2024年7月

シンフォニアテクノロジー株式会社

DM・DMSシリーズのマイナーチェンジのお知らせ

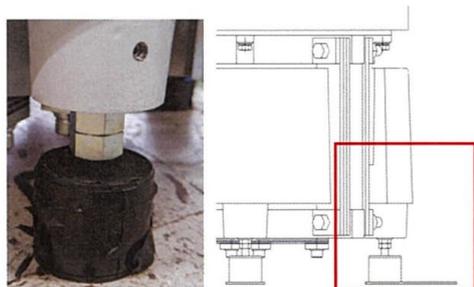
※ゴム足部の構造は変更されましたが、取り合い寸法などに変更はありません。

ゴム足部寸法の詳細は、次頁3項「変更点」をご確認下さい。

ゴム足部の構造変更点

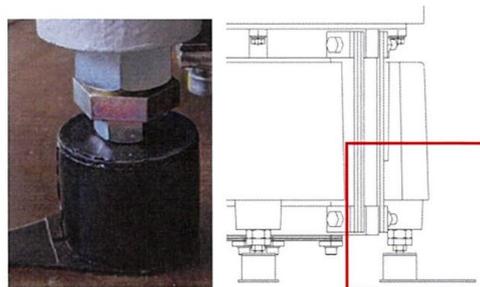
さて、この度デュアルモーションパーツフィーダ駆動部 DM・DMS シリーズにおいて、ゴム足高さ調整の作業性向上及び強度アップを反映させることを目的としたマイナーチェンジを行うことと致しましたので、ご案内申し上げます。本変更の主旨、および従来品との比較を下記にお知らせします。

従来 (〇〇-C)

新型 (〇〇-D) ※DM-65 は除く

従来		新型	
固定方法		六角穴付き止めねじ		ゴム足 : ナット (右ねじ) スリーブ : ナット (左ねじ)
高さ調整方法		ダブルナット		スリーブの回転による 右回し…高くなる 左回し…低くなる
